Evidenční list, návrh změny stavby / projektové dokumentace - je podkladem pro změnu ceny díla dle smlouvy o dílo č. 8500008148 ZMĚNOVÝ LIST č. 012

Stavební akce:	"Napojení severního Rokycanska na dálnici D5, I. etapa" č.projektu: CZ.06.03.01/00/22_022/0002370
----------------	---

Dotčená část stavby:	SO 107.1 Napojení obce Osek v km 4,500 - silnice		
Název / označení změny:	Přípočet realizované skrývky ornice		
Podklad pro změnu:	Skutečný stav na stavbě		
Návrh pro změnu podal:	Zhotovitel	Dne:	15.07.2024
Zdůvodnění a popis změny: Z geodetického zaměření vyplývá, že rozsah skrývky ornice nutný pro provedení stavby je vyšší než původně uvažovaný.			
Změna se týká položek: viz příložený rozpočet			
Způsob ocenění změny:	Jedná se o položky, která se nachází ve smluvním rozpočtu / dle cenové soustavy URS / individuální kalkulace		
Vliv změny na termín dokončení díla:		NE	
Vliv změny na cenu díla:		ANO	
Náklady na změnu celkem:			204 886,50 Kč
přípočty celkem:			204 886,50 Kč
odpočty celkem:			- Kč
Přílohy:	položkový rozpočet s uvedením zdroje JC geodetický protokol vč. náčrtu rozsahu SD stanovisko geotechnik stavby obrázková příloha stanovisko AD stanovisko TDS		
firma	Jméno	Datum	Po

Tištěné přílohy protokolu	1	Výpočetní tabulka kubatury sejmuté ornice
	2	Náčrt rozsahu sejmuté ornice

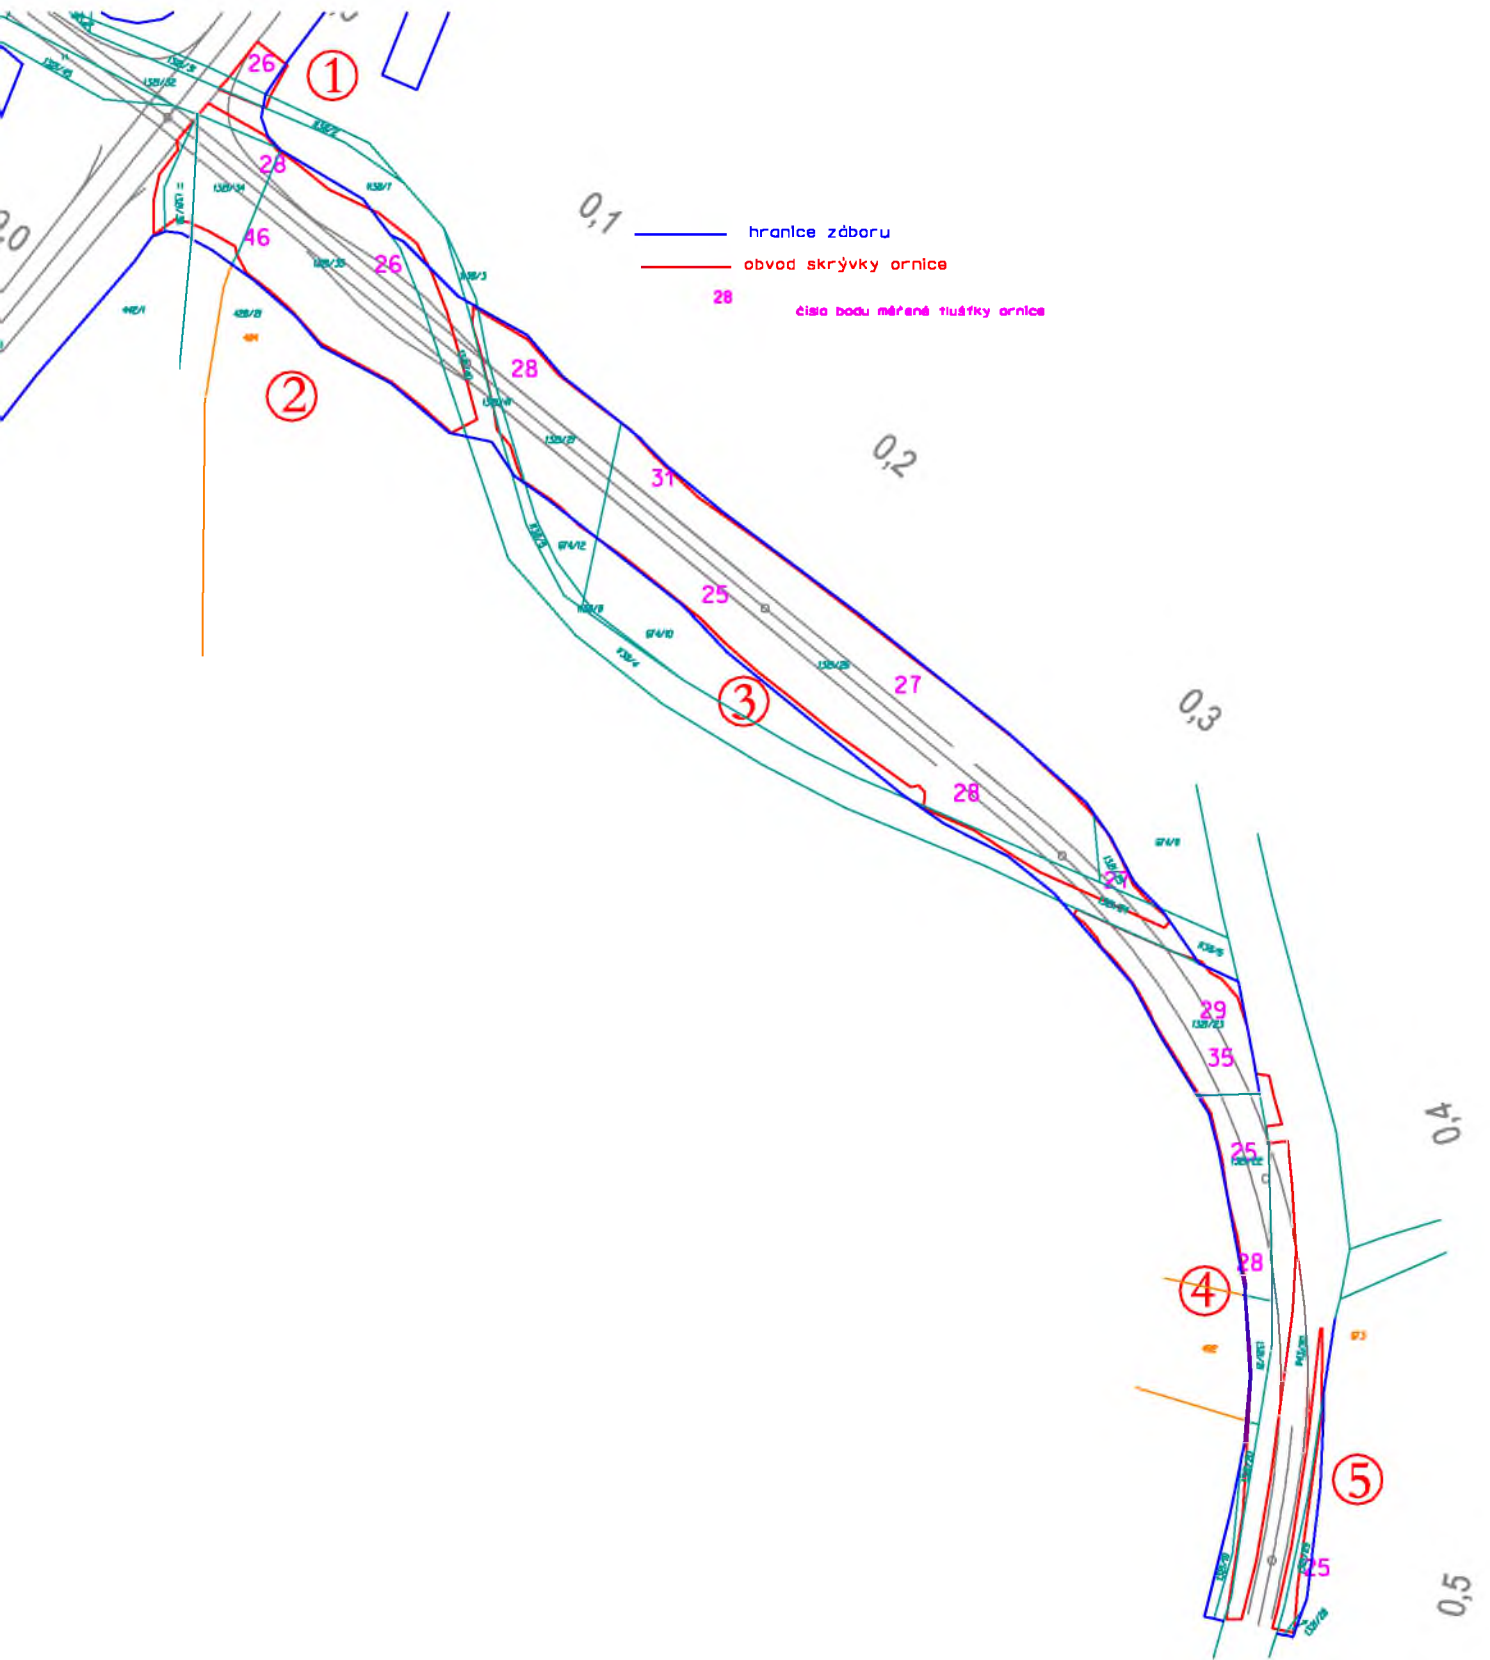
P		Položka z SOD z objektu SO 107.1, pol. 6					
	VV		kubatura z rozpočtu SOD 1 585,000					
			kubatura z geodetického protokolu 3 536,300					
	VV		Rozdíl			1 951,300

Výsledek	Kubatura sejmuté ornice	3 536.3 m³
-----------------	--------------------------------	------------------------------

Z geodetického zaměření skrývky ornice vyplývá, že rozsah skrývky ornice nutný pro provedení stavby je vyšší než bylo původně předpokládáno.
